**11938** *ENMIENDAS propuestas por el Consejo de Cooperación Aduanera a los anejos 4 y 6 del Convenio Aduanero sobre Contenedores, hecho en Ginebra el 2 de diciembre de 1972, comunicadas por el Secretario general de las Naciones Unidas el 8 de diciembre de 1981.*

Enmiendas a los anexos 4 y 6 del Convenio Aduanero sobre Contenedores, 1972

Croquis número 2 a)

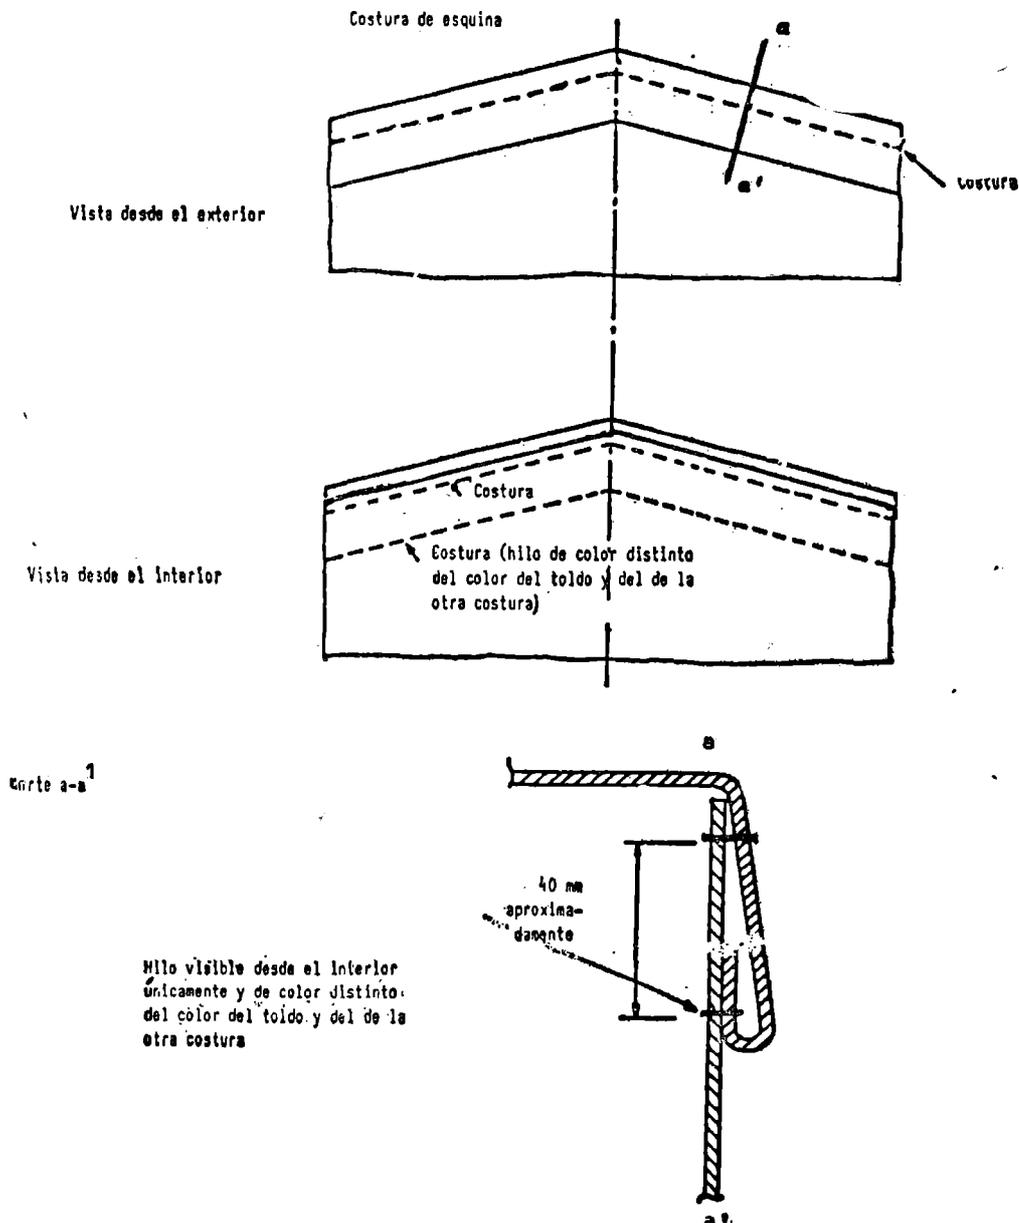
«Estas costuras se harán de conformidad con el croquis número 1 adjunto al presente Reglamento; sin embargo, cuando en el caso de determinadas partes del toldo (por ejemplo, bandas y esquinas reforzadas) no sea posible unir esas piezas de este modo, bastará replugar el borde de la parte superior y hacer las costuras según los croquis números 2 ó 2 a) adjuntos al presente Reglamento.»

Introdúzcase un nuevo croquis número 2 a) en el anexo 4 (adjunto en anexo).

## Croquis número 4

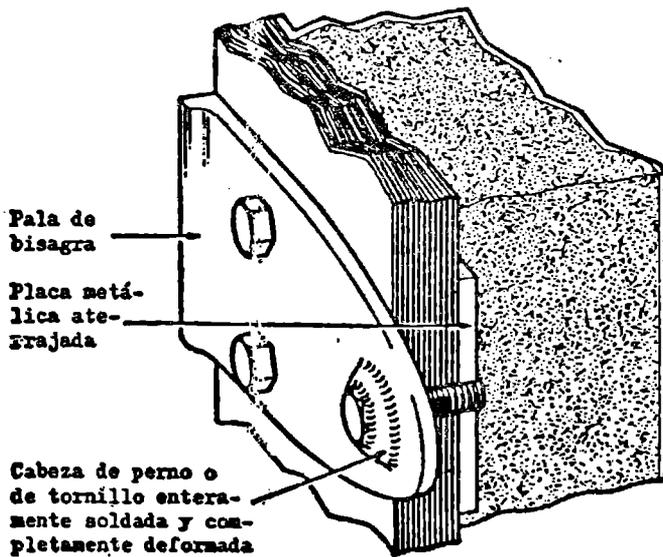
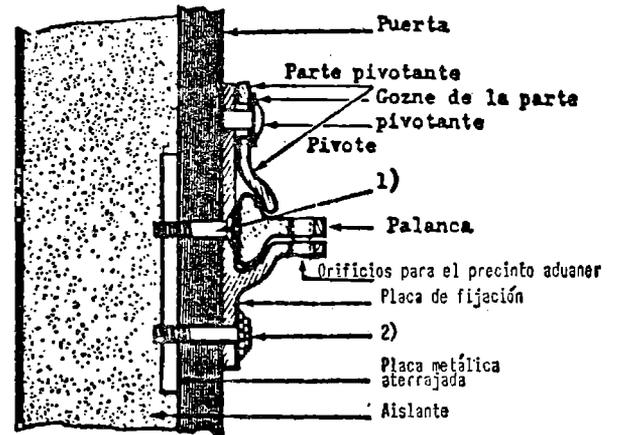
«Excepcionalmente, y sólo en el caso de los contenedores isotermos, el dispositivo para la colocación del precinto adua-

nero, las bisagras y las demás piezas cuya remoción pudiera dar acceso al interior del contenedor o a espacios en los que que podrían ocultarse mercancías pueden ser fijadas a las puertas de dichos contenedores mediante pernos y tornillos colocados desde el exterior, pero que no reúnan los demás requisitos establecidos en el apartado a) de la nota explicativa 4.2.1.a), a condición:

i) De que las puntas de los pernos o tornillos queden fijadas en una placa perforada o en un dispositivo semejante montado detrás del panel o los paneles exteriores de la puerta.

ii) De que las cabezas de un número adecuado de esos pernos o tornillos estén soldadas al dispositivo para la colocación del precinto aduanero, a las bisagras, etc., de tal manera que estén completamente deformadas y que no puedan quitarse esos pernos o tornillos sin dejar huellas visibles (véase croquis número 4 adjunto al presente anexo).

Introdúzcase un nuevo croquis número 4 en el anexo 6 (adjunto en anexo).

Croquis número 5

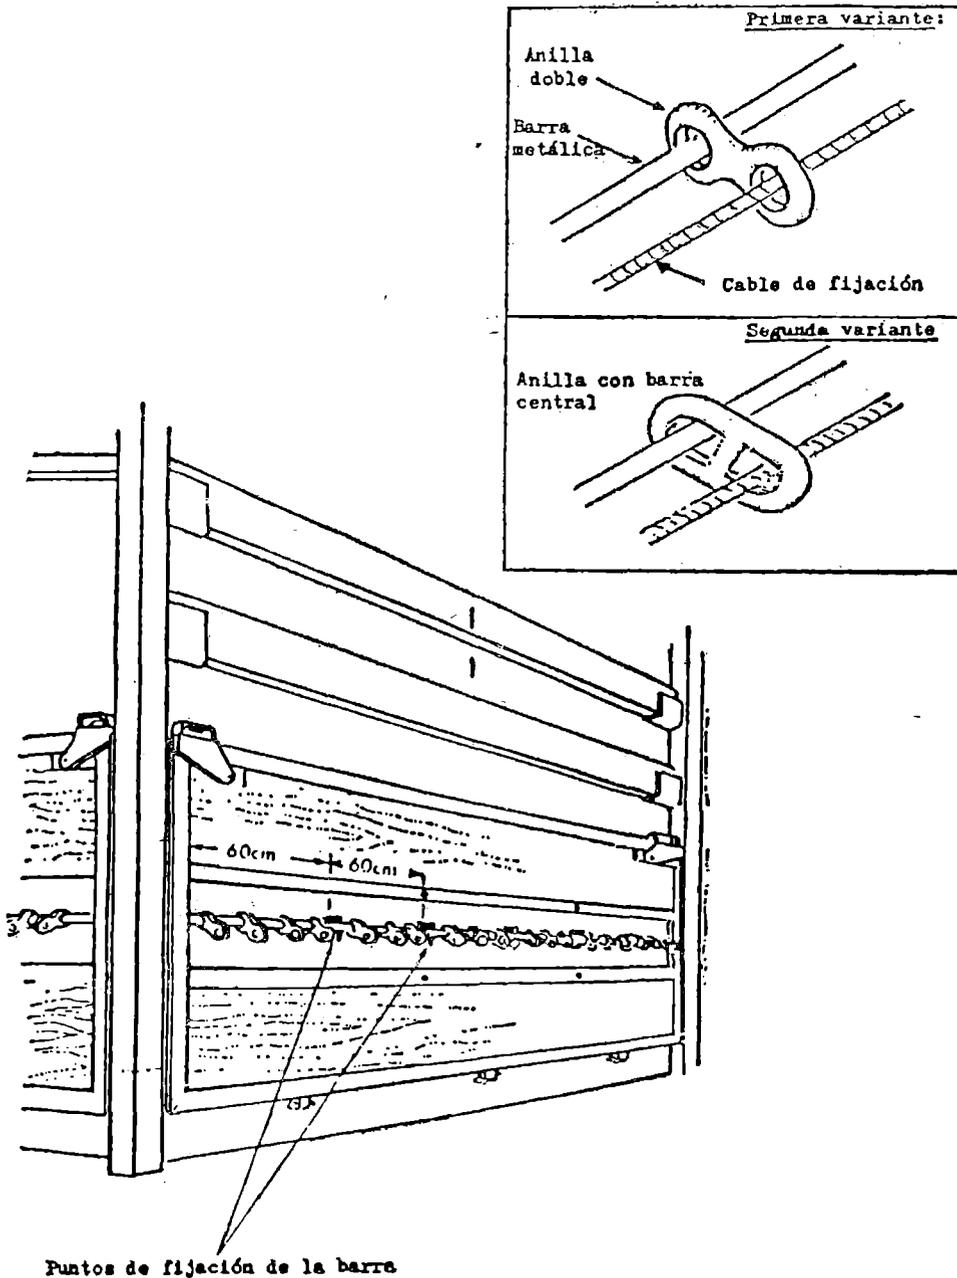
4.4.6.a).2 Para los efectos del presente párrafo son aceptables las anillas metálicas de sujeción que se deslicen a lo largo de barras también metálicas fijadas a los contenedores (véase el croquis número 5 adjunto al presente anexo) siempre que:

a) Las barras estén fijadas al contenedor a intervalos de 60 centímetros como máximo y de forma tal que no puedan desmontarse y colocarse nuevamente sin dejar huellas visibles.

b) Las anillas sean dobles y estén dotadas de una barra central y sean de una pieza sin soldadura.

c) El toldo esté sujeto al contenedor de modo que satisfaga estrictamente las condiciones establecidas en el anexo 4, artículo 1, a), del presente Convenio.»

Inclúyase un nuevo croquis número 5 al anexo 6 (adjunto en anexo).
